十勝川中流部川づくり案 について

2011年3月4日 第6回十勝川中流部川づくりWS資料

音更川合流点より上流

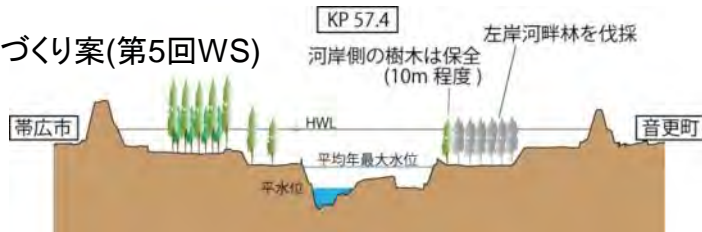
グループ	音更川合流点上流
A	疎林化も考慮
B	樹林保全を検討
C	OK
論点	疎林化と樹林保全を検討

◆河道内の樹木が年々増加傾向にあるのに対し、草原や河原環境が減少傾向にあることから、第5回で提案した「**左岸の樹木を伐採し草原環境とし、河原は保全する案**」を提案したい。

音更川合流点より下流①

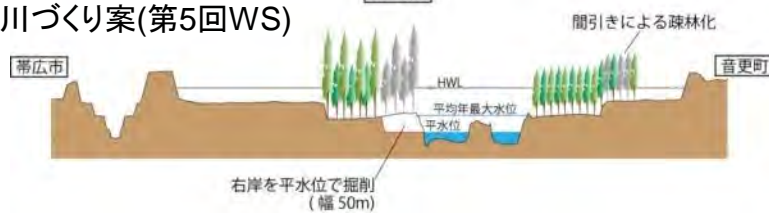
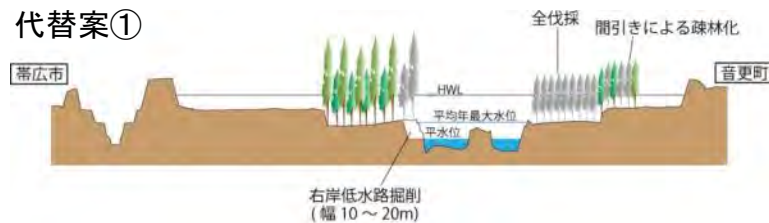
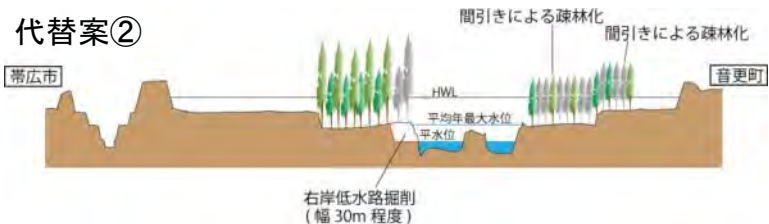
グループ	音更川合流点下流①
A・B	OK
C	<ul style="list-style-type: none"> ・左岸川側の樹木伐採で右岸掘削幅を減少 ・左岸堤防側疎林化
論点	伐採及び掘削方法検討

- ①左岸高水敷（黄緑の範囲）の樹木を「全伐採」とした場合
 - ・右岸側の低水路掘削幅を約50mから約10~20m程度に減少することができる。
- ②左岸高水敷（黄緑の範囲）の樹木を「疎」にした場合
 - ・右岸側の低水路掘削幅を約50mから約30m程度に減少することができる。

相生中島より上流

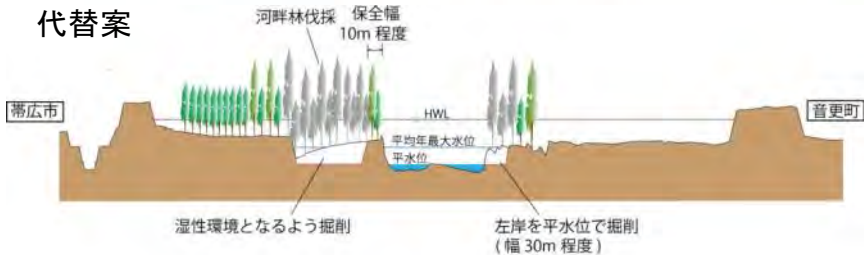
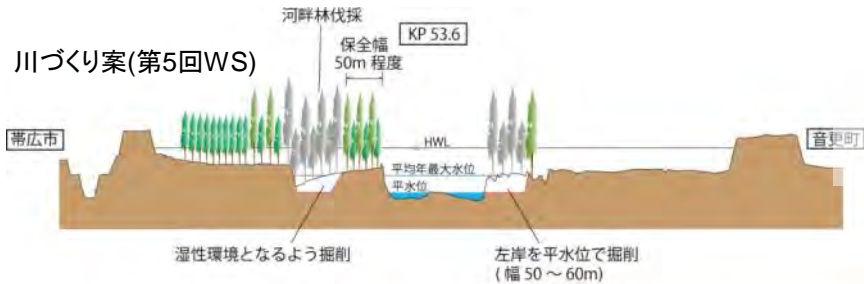
グループ	相生中島上流
A・B	OK
C	右岸樹林保全幅を少なくし、左岸掘削幅を減少
論点	右岸樹林保全幅を検討

- ◆右岸樹林の保全幅を50mから10mに減した場合
 - ・左岸側の低水路掘削幅を約50~60mから、30m程度に減少することができる。

十勝中央大橋より下流

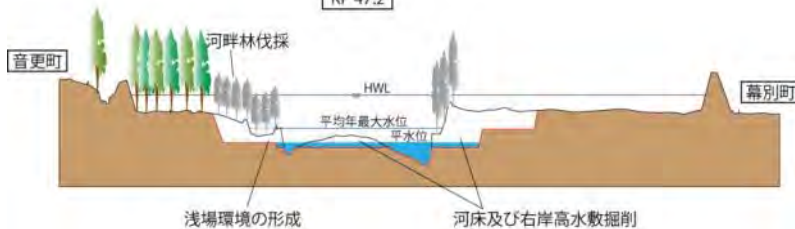
グループ	十勝中央大橋下流
A	OK (エコロジーパーク下流のみ未議論)
B	川側の樹林を保全し その背後の高水敷を掘削
C	OK (白鳥護岸の整備希望)
論点	掘削方法を検討

◆流下断面確保の観点から、川側の樹林をすべて保全することは困難であるが、関係機関との調整も必要であり、「今後の検討課題」としたい。

十勝川温泉より下流

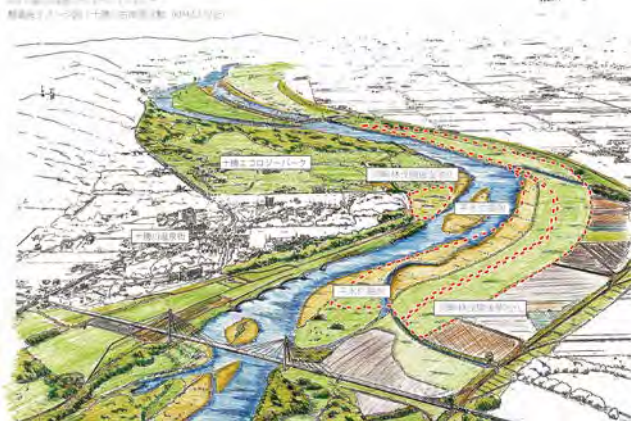
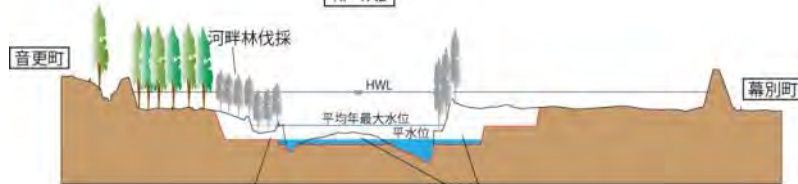
グループ	十勝中央大橋下流
A	OK (エコロジーパーク下流のみ未議論)
B	川側の樹林を保全し その背後の高水敷を掘削 関連団体から意見聴取(エコロジーパーク)
C	OK (白鳥護岸の整備希望)
論点	掘削方法を検討

- ◆ 流下断面確保の観点から、右岸側の川側の樹林をすべて保全することは困難であり、基本的には第5回WSの川づくり案のとおり。ただし、上流側とのすりつけを考慮する必要がある。
- ◆ エコロジーパーク下流については、第5回WSの川づくり案のとおり。実施にあたっては、現地の状況を確認し関係機関等と調整を進める。
